**AVIS RELATIF À LA PROTECTION
CONTRE LES EVENTUELS EFFETS NOCIFS ET NUISANCES
PROVOQUÉS PAR LES RAYONNEMENTS NON IONISANTS
GÉNÉRÉS PAR DES ANTENNES ÉMETTRICES STATIONNAIRES**

Commune : LOBBES - Exploitant : TELENET GROUP

Référence exploitant : HT1793F

Rapport n° 2188 / 2024

Figure 1 : Vue en plan des lieux de séjour et des points de contrôle

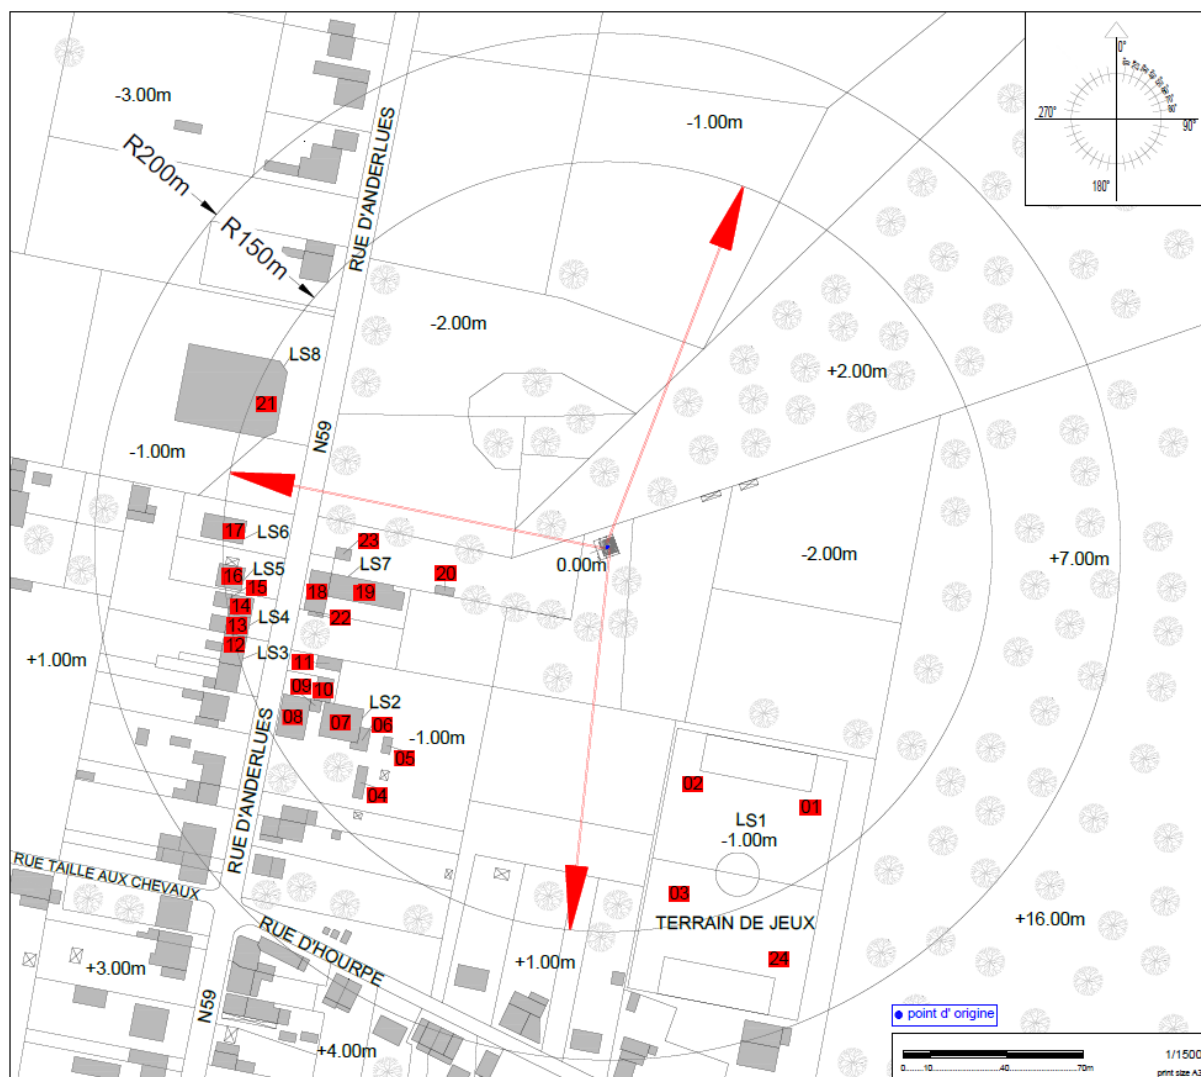
- le numéro du point de contrôle repris sur un des plans de la figure 1;
- le numéro du LS dans lequel se trouve le point de contrôle de la 1^{ère} colonne ;
- l'atténuation d'obstacle prise en compte pour le calcul de l'indice d'exposition dans le LS ;
- le résultat du calcul de l'indice d'exposition.

N° point de contrôle	LS	Atténuation (dB)	Indice d'exposition relatif à la limite par installation IE_i
3	LS1	0,0	0,539
18	LS7	3,0	0,413
17	LS6	3,0	0,375
16	LS5	3,0	0,372
7	LS2	3,0	0,366
21	LS8	3,0	0,356
14	LS4	3,0	0,354
13	LS4	3,0	0,342
15	LS4	3,0	0,338
12	LS3	3,0	0,323
8	LS2	3,0	0,323
24	LS1	0,0	0,319
4	LS2	3,0	0,313
9	LS2	3,0	0,310
10	LS2	3,0	0,303
6	LS2	3,0	0,285
11	LS2	3,0	0,281
5	LS2	3,0	0,257
22	LS7	3,0	0,257
1	LS1	0,0	0,186
23	LS7	3,0	0,147
2	LS1	0,0	0,072
19	LS7	3,0	0,056
20	LS7	3,0	0,041

En ce qui concerne les antennes de l'installation mentionnées dans le tableau 1, la distance maximale à laquelle la limite pourrait être atteinte, à l'extérieur, est égale à 134,3 m. S'il n'y a pas de LS à une distance inférieure, les antennes respectent forcément la limite d'immission.

Dans le cas des LS situés à l'intérieur des bâtiments, une atténuation d'obstacle est prise en compte et il en résulte que la distance maximale à laquelle la limite pourrait être atteinte se réduit à 95,1 m.

Figure 2 : Vue en plan des installations d'antennes dans un rayon de 300 mètres autour de l'installation faisant l'objet de la demande d'avis

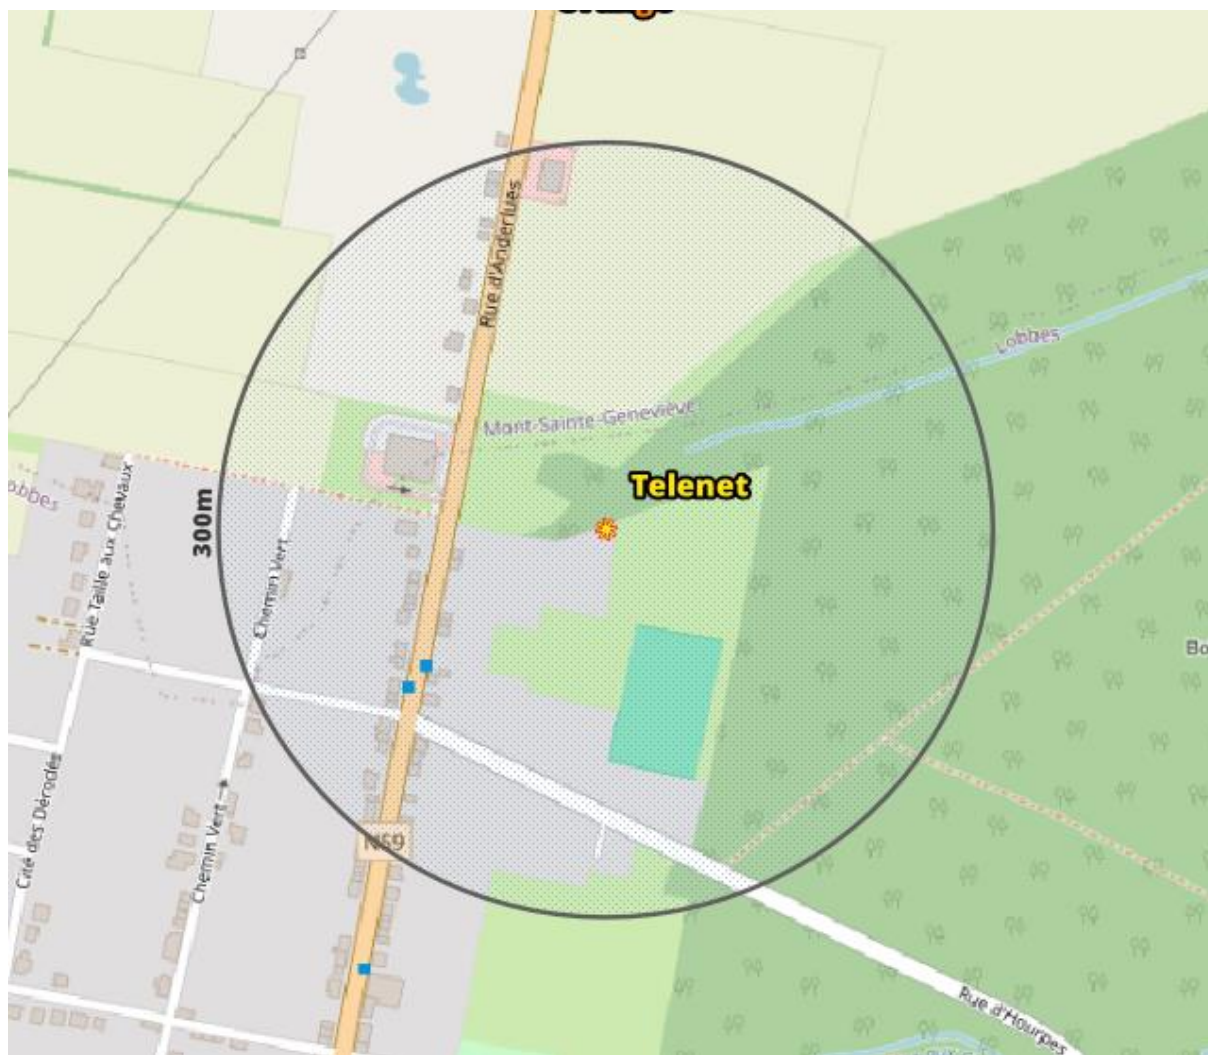
- il y a au plus 4 installations d'antennes émettrices stationnaires présentes dans la zone d'évaluation de 300 mètres de rayon représentée dans la figure 2, y inclus l'installation référencée dans le paragraphe 2 : la limite cumulative définie à l'article 4, §2 du décret est nécessairement respectée dans les lieux de séjour à l'intérieur de la zone d'évaluation de 300 mètres de rayon ;

- b) il y a exactement 5 installations d'antennes émettrices stationnaires présentes dans la zone d'évaluation de 300 mètres de rayon représentée dans la figure 2, y inclus l'installation référencée dans le paragraphe 2 et il existe, pour 3 ou 4 de ces installations, un avis attestant le respect de la limite abrogée de 3 V/m : la limite cumulative définie à l'article 4, §2 du décret est nécessairement respectée dans les lieux de séjour à l'intérieur de la zone d'évaluation de 300 mètres de rayon ;

- c) dans tous les autres cas, il a été vérifié que la limite cumulative définie à l'article 4, §2 du décret n'est pas dépassée dans les lieux de séjour sur base du nombre d'installations localisées dans la zone d'évaluation de 300 mètres de rayon représentée dans la figure 2, de leur localisation ainsi que des données inscrites dans la figure 1 et au paragraphe 4 du présent avis et dans les avis attestant le respect de la limite par installation ou de la limite abrogée de 3 V/m relatifs aux autres installations reprises dans la figure 2.

Compte tenu des considérations ci-dessus, il apparaît que l'intensité du rayonnement électromagnétique généré, dans les lieux de séjour situés dans un rayon de 300 mètres autour de l'installation référencée dans le paragraphe 2, par l'ensemble des antennes émettrices stationnaires de l'ensemble des exploitants du même site d'antennes émettrices stationnaires respecte la limite fixée à l'article 4, § 2 du décret.
